Objet : BRUXELLES. Rue du Fossé aux Loups, 32.

Demande de permis unique portant sur la restauration et l'isolation des toitures et des terrasses des immeubles de logement situés en intérieur d'îlot ainsi que l'isolation du mur mitoyen.

Avis conforme de la CRMS

Fig. 1. Plan de référence issu du dossier de demande

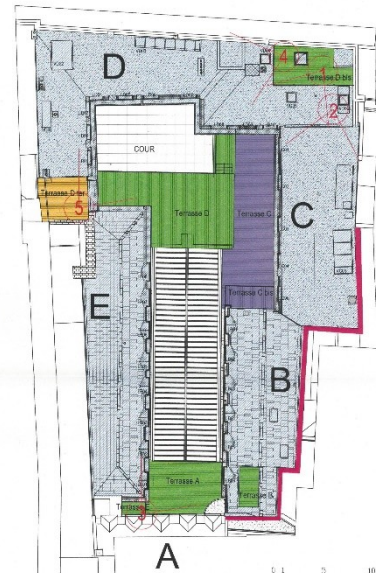
L'Assemblée s'interroge cependant sur le risque de condensation dans le complexe isolant et son impact éventuel sur la dégradation des charpentes, en particulier dans le cas des toitures avec couverture en zinc qui seront restituées sur les bâtiments C et D. Les panneaux isolants (fibre de bois) posés au-dessus des chevrons le seront en effet en complément d'une isolation existante en laine minérale probablement en mauvais état et dont la mise en œuvre n'a probablement pas été optimale.

Elle demande donc de **fournir à la DPC la description précise des mesures qui seront mises en œuvre pour éviter le risque de condensation dans les pièces de charpente : système de ventilation des logements situés sous les combles ? / qualité des pare-vapeur (ou freine-vapeur) existants ? / qualité de l'étanchéité à l'air ? (...).**

- Ne pas choisir du zinc pré-patiné (bâtiments C et D) ;
- Limiter les remplacements de bois de charpente au strict nécessaire ;
- Mettre en œuvre les ardoises comme elles l'étaient à l'origine (bâtiments B et E) ;

- Utiliser une peinture alkyde pour les menuiseries (corniches, planches de rives) et appliquer la dernière couche de finition à la brosse ;
- Soumettre à l'approbation préalable de la DPC, outre la description précise des mesures mises en œuvre pour éviter le risque de condensation dans les pièces de charpente suite à la mise en œuvre de l'isolation thermique, les documents ou informations suivants :

- plans de calepinage des nouvelles couvertures en zinc (bâtiments C et D) ;
 - fiches techniques des modèles de tuiles (bâtiments B et E), et d'ardoises ;

- relevé précis des pathologies des charpentes et des pièces à remplacer ;
 - échantillon des différentes moulures (rives, corniches) ;

- S'assurer du bon état des façades avant la pose de l'isolant (maçonneries suffisamment sèches) ;
- S'assurer de la possibilité de ventiler les locaux donnant sur les façades à isoler ;
- Faire appel à la cellule archéologie pour l'étude du mur mitoyen avant la pose de l'isolation ;
- Mettre en œuvre l'isolation en assurant la réversibilité de cette intervention ;
- Soumettre à l'approbation préalable de la DPC les documents ou informations suivants :
 - coupes de détails du traitement des pieds de façades ;
 - éventuelles sorties d'extractions en façades arrières ;
 - référence NCS de la teinte choisie pour l'enduit.
